Avis sur le projet d'installation d'une centrale photovoltaïque au sol sur des surfaces agricoles à Turgy (10) porté par la société UNITE

Nom du pétitionnaire	Société UNITE
Commune	Turgy
Département	Aube (10)
Objet de la demande	projet d'installation d'une centrale photovoltaïque au sol sur des surfaces agricoles
Date de saisine de l'Autorité environnementale	16 octobre 2025

Figure 2: plan de coupe des trackers

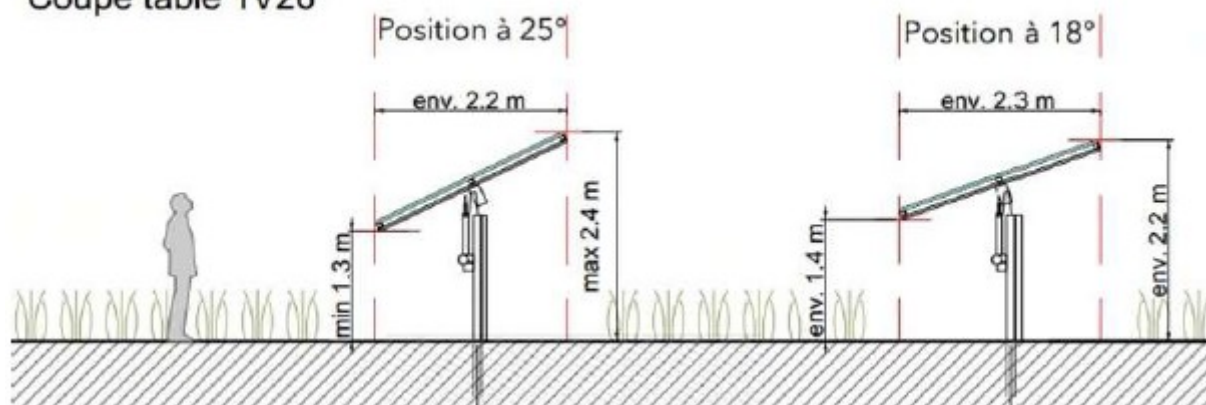
La centrale photovoltaïque sera équipée de 21 866 modules photovoltaïques à base de silicium polycristallin et montés sur des *trackers* (Cf figure n°2) conçus pour optimiser la capture d'énergie solaire en orientant en temps réel les panneaux solaires directement vers le soleil. Il est prévu une distance de 8 m entre les pieux et de 5,6 m entre les rangées de panneaux. Ces derniers atteignent au maximum une hauteur au point bas de 1,3 m et au point haut de 2,4 m. Les trackers seront ancrés dans le sol par des pieux battus d'une profondeur de 0,5 à 2 m. La possibilité d'utilisation de ces fondations sera vérifiée par une étude géotechnique avant le lancement des travaux. Le projet comportera également 1 transformateur, 3 postes de livraison et transformation combinées, 3 citernes d'eau d'une capacité totale de 180 m³ et une clôture de 2 m de haut perméable à la petite faune et fermée par 8 portails.
